質 疑 回 答 書

吹田市立豊津西中学校運動場ナイター施設LED照明設備更新工事

質 疑 事 項 (図面番号: E-02 番 仕様書: _____ 頁 設計図書: _____ 頁)

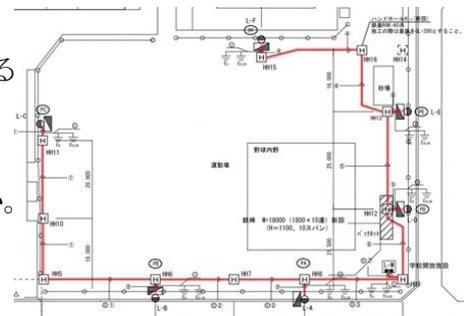
屋外の露出配管(コンクリート柱に沿わせて配管する金属配管)は
溶融亜鉛めっき仕上げの金属配管を使用した場合、
塗装は不要と理解してよいですか。

ご理解のとおりです。

質 疑 事 項 (図面番号: E-07 番 仕様書: _____ 頁 設計図書: _____ 頁)

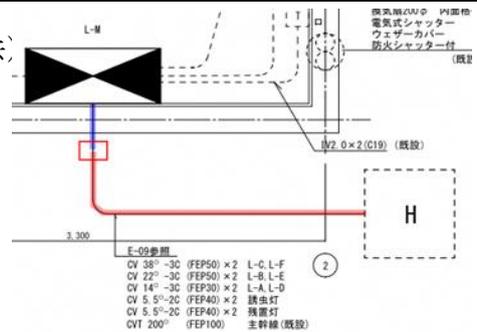
幹線設備・電灯設備(地域開放施設)平面図(改修・撤去)
既設埋設配管の撤去は下図の赤い線の部分までとして
よいですか。
(青い線の部分は 地域開放施設の盤をいったん取り外
して、床や壁など研らないと埋設配管の撤去はできない
ため)

お考えのとおりで良いです。

質 疑 事 項 (図面番号: E-07 番 仕様書: _____ 頁 設計図書: _____ 頁)

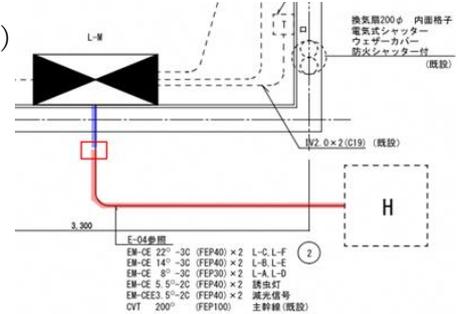
幹線設備・電灯設備(地域開放施設)平面図(改修・撤去)
既設埋設配管(青い線の部分)と新設配管(赤い線の部分)
の接続は下図の赤い四角で囲ったところで接続しても
よいですか。
(青い線の部分は 地域開放施設の盤をいったん取り外
して、床や壁など研らないと埋設配管の撤去はできない
ため)

お考えのとおりで良いです。

10連鉄棒詳細図

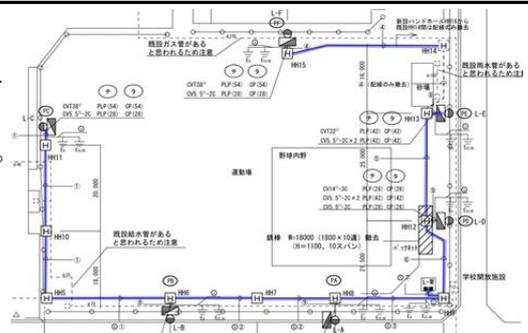
既設鉄棒撤去、新設鉄棒敷設は平日日中作業可能と理解してよいですか。
既設鉄棒撤去時に音出し作業が発生しますが、平日日中作業可能でしょうか。

ご理解のとおりです。
但し、騒音作業が発生する場合は監督員と協議の上決定してください。

幹線設備・弱電設備 平面図(改修)

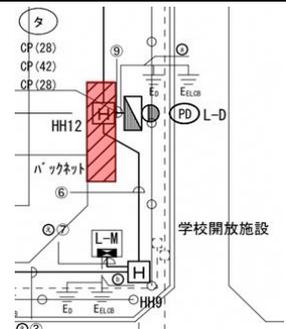
右図の赤色で色塗りしたハッチング部分は何をするのかご教示ください。
鉄棒新設の場合、ハンドホールと干渉していますが、
この図面の意図をご教示ください。

ハッチング部分は鉄棒新設位置を示しています。
ハッチングの幅については他のシンボルを表現する関係上若干位置をずらして表現しているため、実際にハンドホールと干渉することはないと考えています。

配置図・詳細図

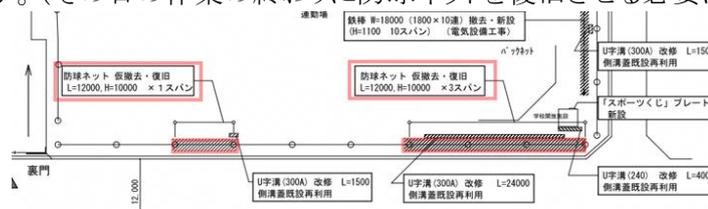
赤枠で囲った防球ネット仮撤去・復旧ですが、この作業の意図についてご教示ください。
また、仮撤去した後は何らかの作業が完了するまで防球ネットは仮撤去された状態を維持しておいても問題ないですか。(その日の作業の終わりに防球ネットを復旧させる必要はないと考えてよいですか)

防球ネットは照明及び装柱配管の更新に支障になると考えています。

仮撤去後は防球ネットが支障となる作業が完了するまで復旧の必要はありません。

(参考)防球ネット 現状図

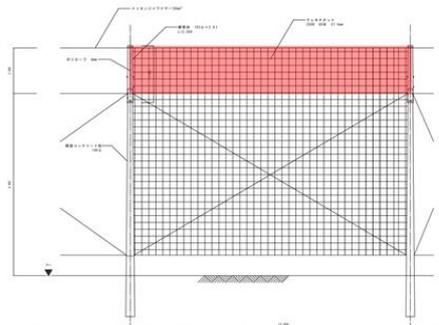
防球ネットの仮撤去する範囲は下図のように赤色で囲った範囲と考えてよいですか。

仮撤去したときの状態の詳細をご教示ください。

もしくは防球ネットはすべて仮撤去する必要がありますか。

仮撤去する範囲をご教示ください。

防球ネットの仮撤去範囲は全て仮撤去する必要があると考えています。

保管スペースについては監督員と協議してください。
